**Всемирный форум для согласования правил
в области транспортных средств**

Рабочая группа по вопросам шума

Предложение по поправкам серии 02 к Правилам № 63 (Единообразные предписания, касающиеся официального утверждения двухколесных мопедов в связи с производимым ими шумом)

**Представлено экспертом от Международной ассоциации
заводов – изготовителей мотоциклов***

Рис. 1

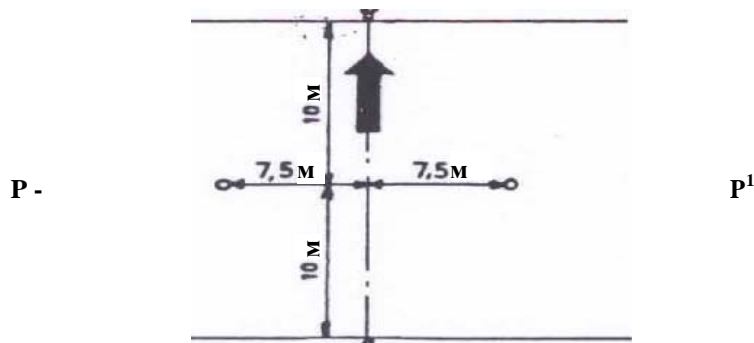
- 3.1.1.2 ~~Микрофон устанавливается на высоте $1,2 \pm 0,1$ м от поверхности земли и на расстоянии $7,5 \pm 0,2$ м от центральной оси движения мопеда, измеряемом по перпендикуляру PP' к этой оси (см. добавление, рис. 1).~~

Микрофоны устанавливают на линии PP', перпендикулярной осевой линии CC', проходящей по испытательному треку (см. добавление, рис. 1), на расстоянии $7,5 \pm 0,05$ м от линии CC'.

Микрофоны размещают на высоте $1,2 \pm 0,02$ м от поверхности земли. Исходная ось в условиях свободного поля (см. ИЕС 61672-1:2002) должна быть горизонтальной и перпендикулярной линии CC' мопеда.

Рис. 2
Положения для измерений для неподвижных мопедов

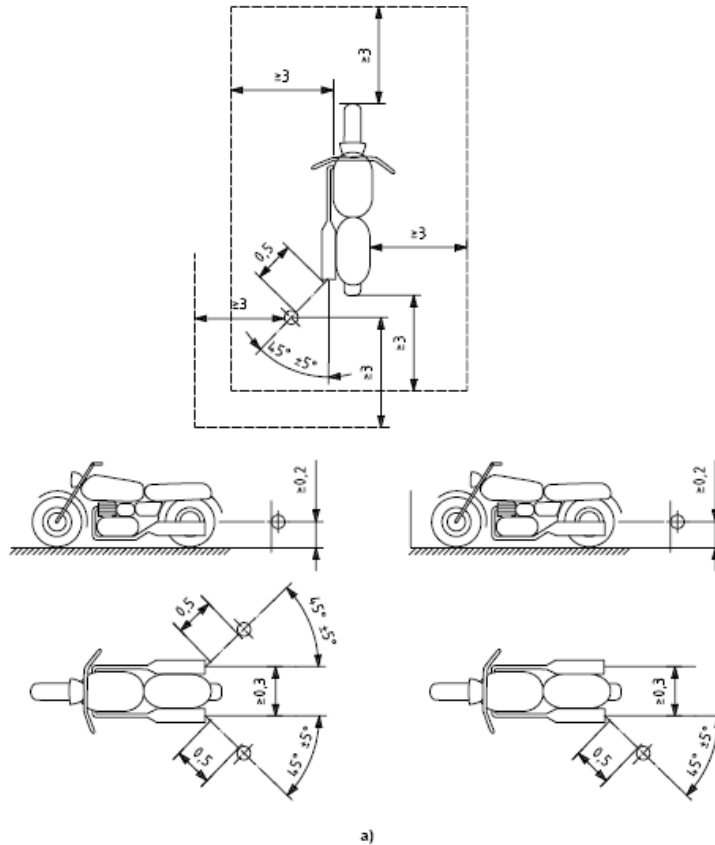
- Измерения проводят с использованием прецизионного шумомера, соответствующего требованиям пункта 1 приложения 3.
- 3.2.1 ~~Измерение шума, производимого мопедами, находящимися в неподвижном состоянии~~ Испытательная площадка – местные условия (см. добавление, рис. 2)
